Giudizio n° 3449 del 1/07/2021

Oggetto: Realizzazione e gestione di un impianto di messa in riserva R13 e riciclo/recupero R5 di rifiuti ceramici ed inerti.

Tipo procedimento: Verifica di ottemperanza ai sensi dell'art. 28 del D.Lgs. 152/06 e ss.mm.ii.

**Verifica Ottemperanze ai sensi dell'art 28 del Dlgs 152/06 e smi
Santilli Carlo Filippo**

Contatore volumetrico consumo acqua per abbattimento polveri

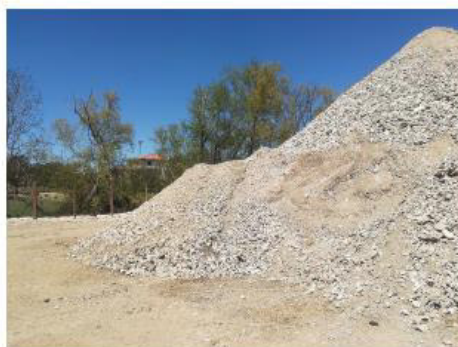
In riferimento alla prescrizione n 6 del G 2842 “deve essere implementato l'impianto di abbattimento delle polveri al fine di garantire la copertura di tutta l'area di impianto, in particolare si dovrà prevedere l' estensione dell'impianto di bagnatura anche ai cumuli di materia che ha cessato la qualifica di rifiuto e a tutti i cumuli di materiale polverulento, installando contatori per verificare gli effettivi consumi idrici”, il proponente dichiara quanto segue “L'impianto di abbattimento delle polveri è stato esteso anche all'area destinata allo stoccaggio delle materie che hanno cessato la qualifica di rifiuto. In particolare a differenza di quanto già comunicato in data 14/02/2019 (in cui era stato previsto un irrigatore mobile) oggi si prevede l'utilizzo di 4 irrigatori mobili che consentisse di coprire in base alle esigenze di produzione diversi punti dell'area. E' previsto inoltre l'utilizzo di autocisterna da 10 mc con sistema di irrorazione dell'acqua al fine di migliorare la gestione della bagnatura delle aree di transito”, allegando la seguente documentazione fotografica.

Annotazione su registro vidimato dalla Regione delle ultime letture sui consumi di acqua come da prescrizioni AUA

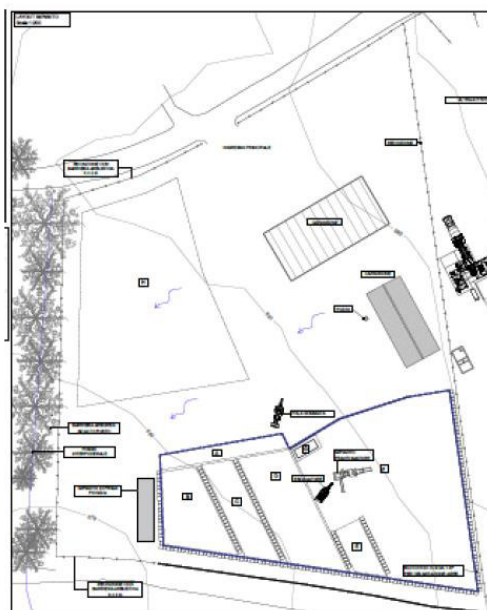
In riferimento alla prescrizione n 8 del G 2842 “l’azienda deve realizzare un sistema di regimazione delle acque meteoriche che dilavano le materie che hanno cessato la qualifica di rifiuto che ne garantisca il contenimento, evitando così la dispersione di fango”, il proponente dichiara quanto segue: “*Come già chiarito anche in sede di rilascio dell’AUA, le acque meteoriche ricadenti in aree di transito, coperture e aree destinate al deposito delle materie che hanno cessato la qualifica di rifiuto sono gestite attraverso pendenze idonee al fine di farle defluire verso il fosso interpodereale presente al confine sud-ovest del perimetro aziendale. Tali pendenze sono naturalmente presenti nell’area come si evince dalle curve di livello indicate nell’elaborato grafico di seguito riportato, inoltre si evidenzia che le aree destinate al deposito di materie che hanno cessato la qualifica di rifiuto e le aree di transito non sono state impermeabilizzate proprio per favorire il drenaggio delle acque meteoriche.*

Tale condizione garantisce anche il contenimento del materiale stoccato evitando la dispersione di fango.”
